Reg. č.: VZ-363/23  
Vyřizuje: Bc. Josef Tesař

## Vysvětlení zadávací dokumentace č. 1 - 9 k veřejné zakázce „II/107 Všechnomy - rekonstrukce silnice a okružních křižovatek“

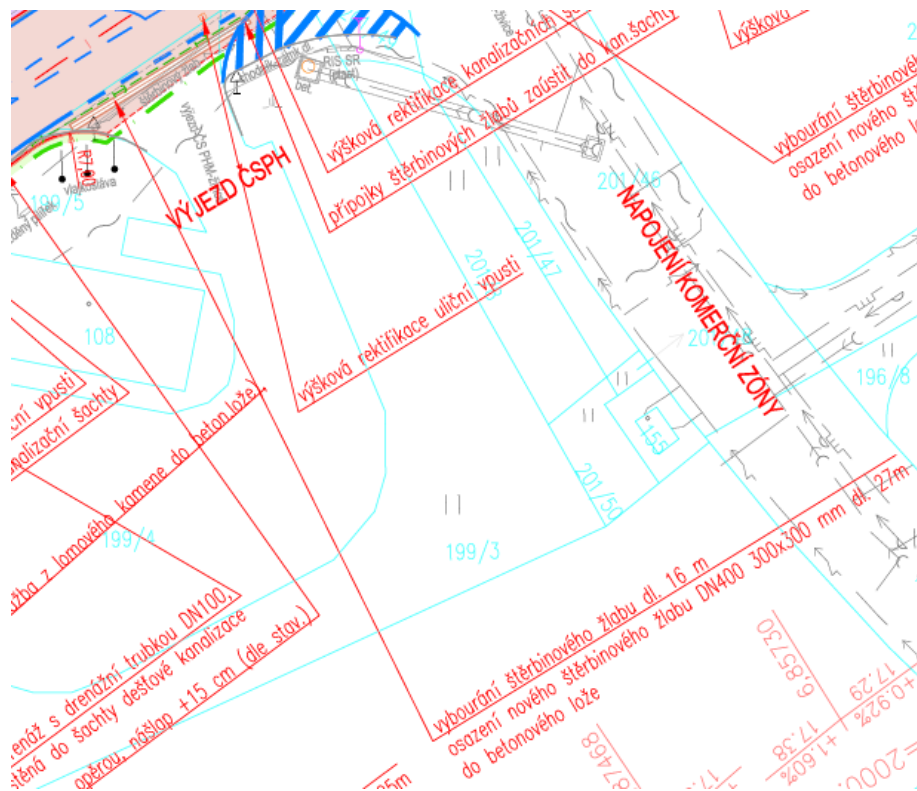
Znění žádosti o vysvětlení ZD:				
4.	VV SO 101 Dle VV má být odstraněno celkem 84m současných štěrbinových žlabů s následnou náhradou novými v délce 87m.			
	66	897625	VPUST ŠTĚRBINOVÝCH ŽLABŮ Z BETON DÍLCŮ SV. ŠÍŘKY DO 300MM kompletní vč. lože, opěry a příp., zemních prací (malé množství)	KUS 3,000
	ODVODNĚNÍ A IS nové betonové uliční vpusti pro štěrbinové žlaby š. 300 mm s liniovou mříží, únosnost D400 do betonového lože C20/25nXF3 - km 6,850-6,900 vlevo: 3=3,000 [A]			
	86	935111	ŠTĚRBINOVÉ ŽLABY Z BETONOVÝCH DÍLCŮ ŠÍŘ DO 400MM VÝŠ DO 500MM BEZ OBRUBY rozměr 300/300mm, kompletní vč. lože, opěry a příp., zemních prací	M 84,000
ODVODNĚNÍ A IS nové odvodňovací betonové štěrbinové žlaby 300x300 mm únosnosti D400 do betonového lože C20/25nXF3 - - km 6,850-6,900 vlevo: 68=68,000 [A] - OK3: 16=16,000 [B] Celkem: A+B=84,000 [C]				
91	96655	ODSTRANĚNÍ ŽLABŮ Z DÍLCŮ (VČET ŠTĚRBINOVÝCH) ŠÍŘKY 300MM vč. odvozu a uložení na recyklační středisko / trvalou skládku dle dispozic zhotovitele	M 84,000

BOURACÍ A ZEMNÍ PRÁCE vybourání štěrbinových žlabů 300x300m vč. betonového lože - km 6,840 vlevo: 84=84,000 [A]				
Upraví zadavatel ZD do souladu?				
Vysvětlení ZD:				
Výkaz výměr položek týkajících se štěrbinových žlabů v SO 101 je v pořádku. Bude odstraněno 84 m stávajících štěrbinových žlabů a nově osazeno také 84 m štěrbinových žlabů. Ke každému ze 3 štěrbinových žlabů v km 6,850-6,900 vlevo bude osazena vpust (koncový díl) štěrbinového žlabu, celkem 3 ks (položka 897625).
